Kartläggning av C-huset på sjukhuset

Via projektet "Ett Åland för alla" utförs kartläggningar av tillgängligheten på allmänna platser.

Vägen till C-husets entré

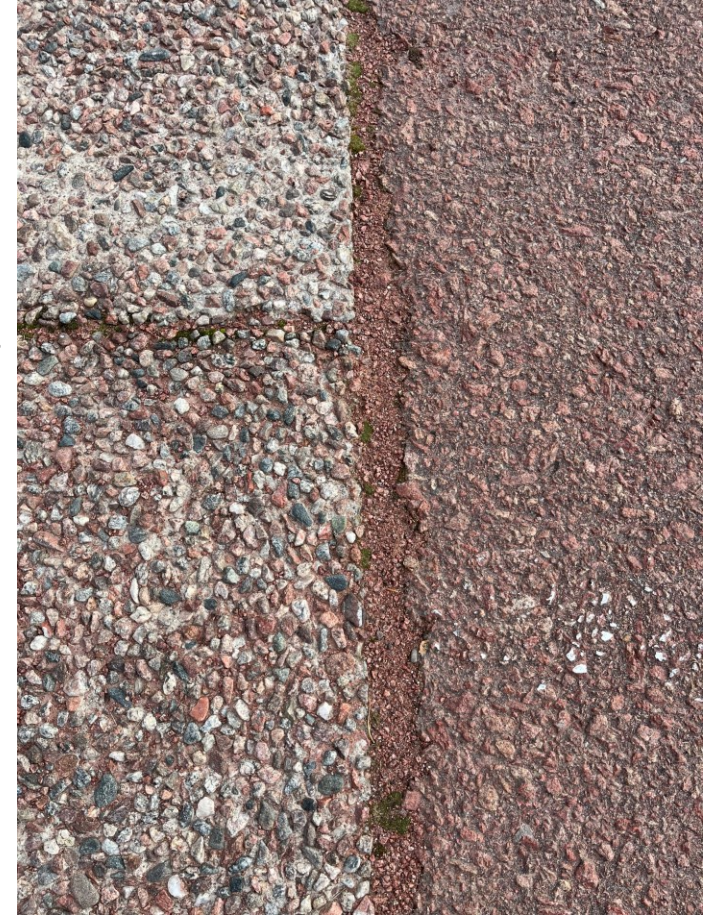
Skylten vid cykelvägen bör rustas upp.
Cykelställ kan med fördel utmärkas med en skylt.

Det saknas ett visuellt eller taktilt ledstråk.
Vid övergångsstället skulle det behöva finnas en
varningsrelief eller kännbara punkter som varnar
för ett vägval eller ett byte i riktningen.

Belysningen bör vara jämn vid parkeringen.
Stenplattor och glipor mellan asfalten bör
åtgärdas.

Det bör finnas sittplatser i olika höjder vid
entrén.

Entré

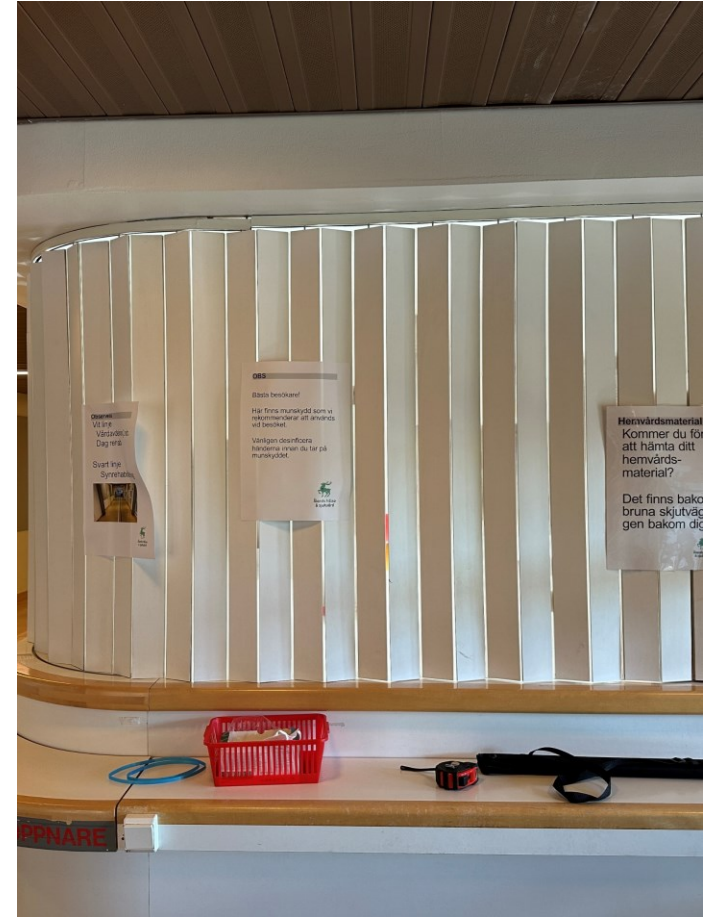
Lösa mattor bör fästas med mattejp eller liknande.

Där det finns en tillgänglig utrymningsväg bör det finnas en skylt.

Utrymningskartan skulle kunna finnas med punktskrift eller relief.

Det finns för mycket information med lappar som är uppsatta på diverse ställen med olika typsnitt och teckenstorlek. De hänger dessutom på olika höjder. Vissa lappar är inte ordentligt fästa.

Det underlättar om det finns fler sittplatser i olika höjder för personer som väntar på färdtjänst.

Korridor mot avdelning 2

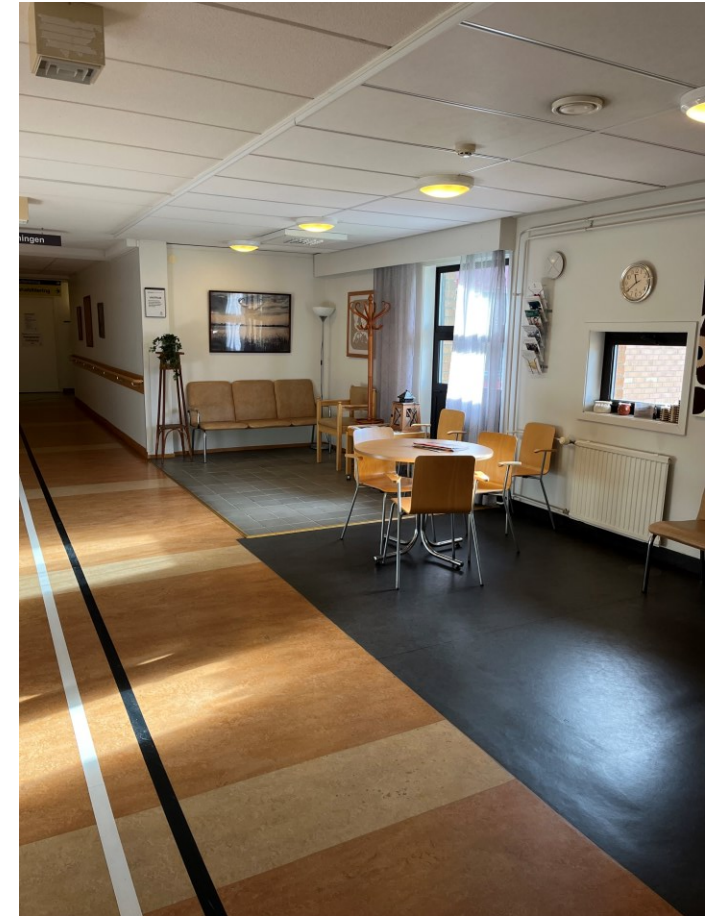
Kontrasterna i korridoren bör vara större mellan dörrkarm, dörr och dörrhandtag. Dörrens slagyta bör markeras på golvet i korridoren för att undvika kollisionsrisk.

Stödstänger finns enbart på en sida, de bör kontrastmarkeras.

Belysningen i väntrummet till minnes mottagningen, neurologiska mottagningen, näringsterapin och sjukskötarmottagningen har ojämn belysning som skapar kraftiga skuggor.

Det bör finnas krokar i olika höjder.

Synhabilitering

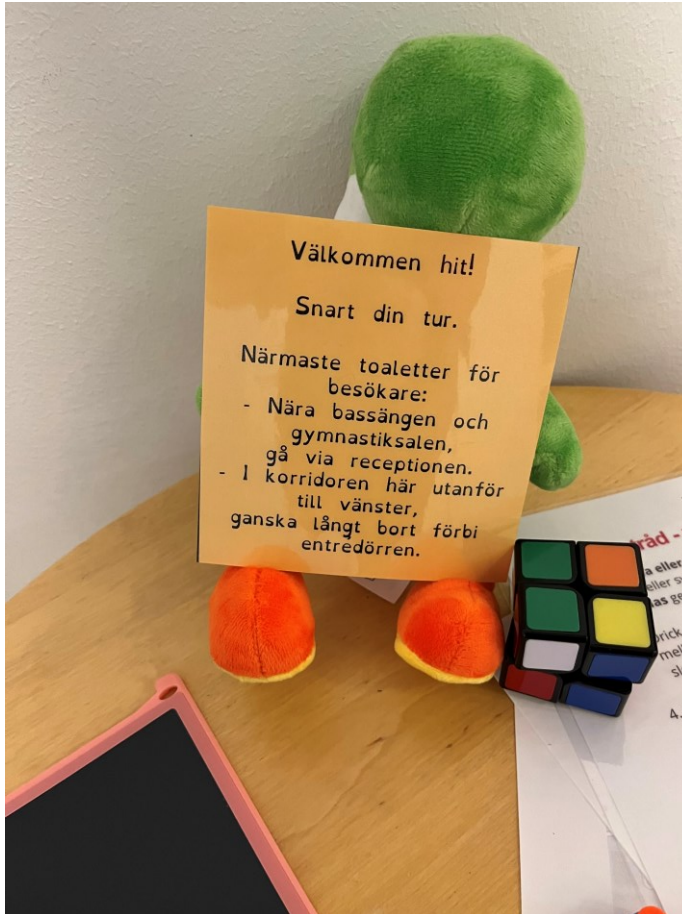
Det bör finnas större kontraster mellan dörrkarm, golv och vägg.

Korridoren till synhabiliteringen har ojämn belysning.

Det är långt till närmaste tillgängliga toaletten för besökare då de hänvisas till paramedicinska mottagningen.

Toaletter vid synhabiliteringen

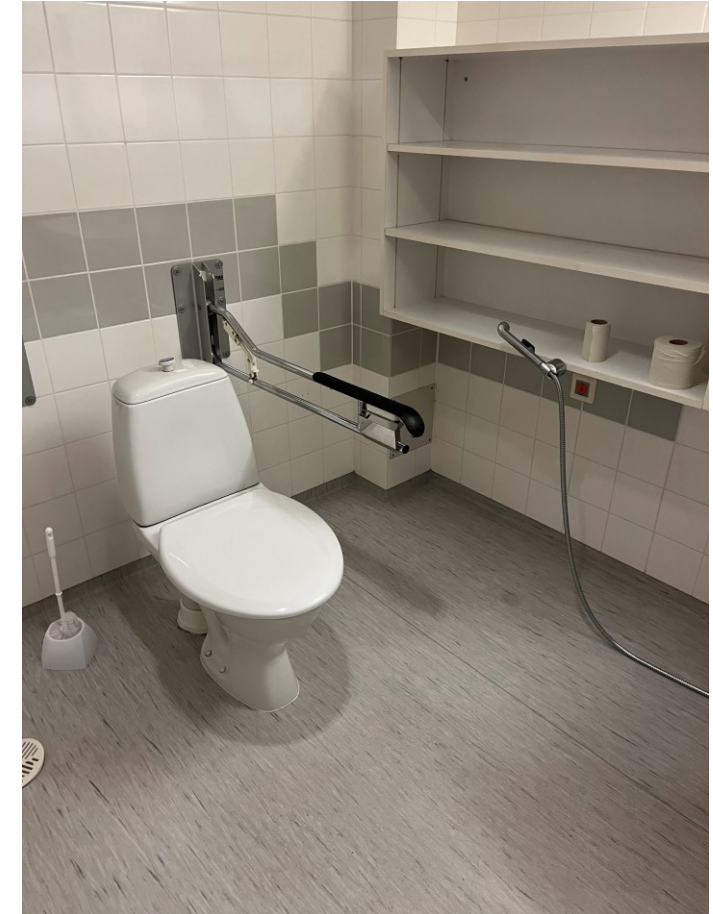
Skylten är svårläst på grund av att typsnittet är krångligt och textstorleken är liten.

Avståndet mellan armstöden är inte tillräckligt breda.

Utrustning bör vara installerad mellan 90-110 cm från golvnivån.

Vändytan framför toaletten och handfatet är inte tillräckligt stort.

Larmet sitter för långt bort från toalettstolen. Den kan inte nås från golvnivån.

Det finns inte tillräckligt med kontraster. Det underlättar om spolknappen, belysningen och tvålbehållaren reagerar via en sensor.

Draghandtaget på insidan av dörren är för kort.

Väntrum

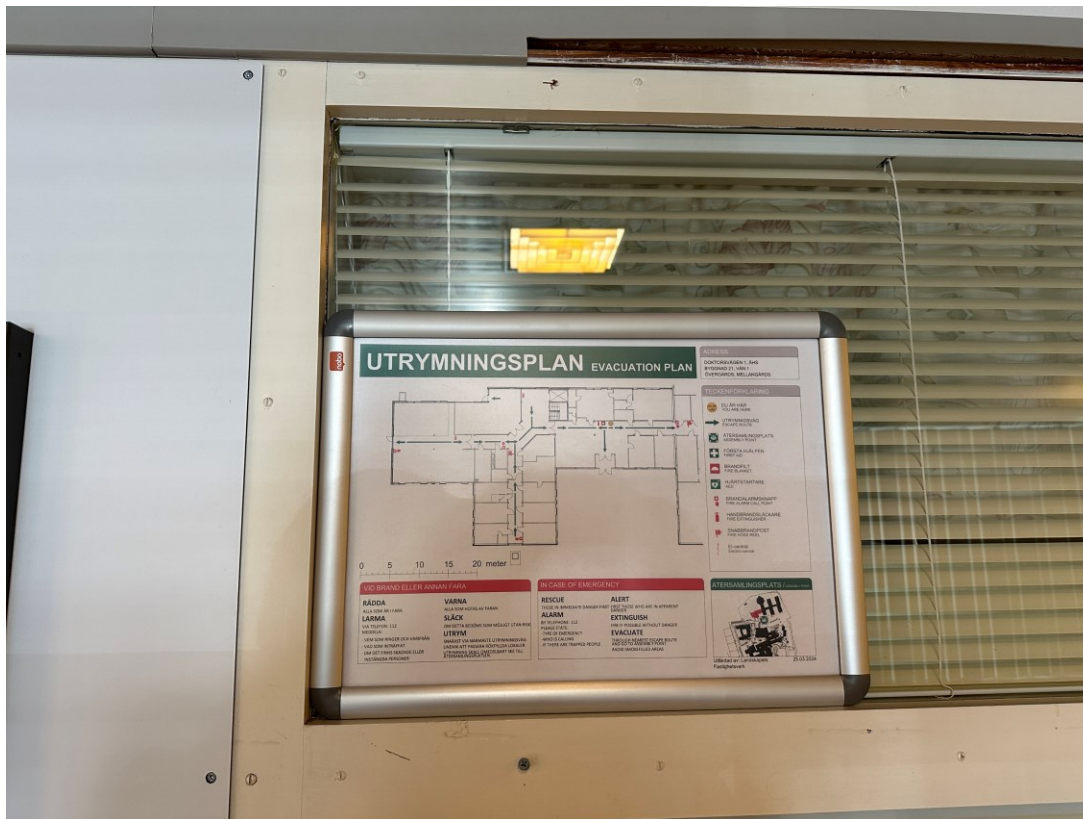
Det finns en list som sticker upp vilken kan utgöra snubbelrisk.

Ränder och mönster på golv bör undvikas då de kan uppfattas som nivåskillnader eller vara förvirrande för en del besökare.

Belysningen är ojämn, när det skapas skuggor kan det uppfattas som nivåskillnader.
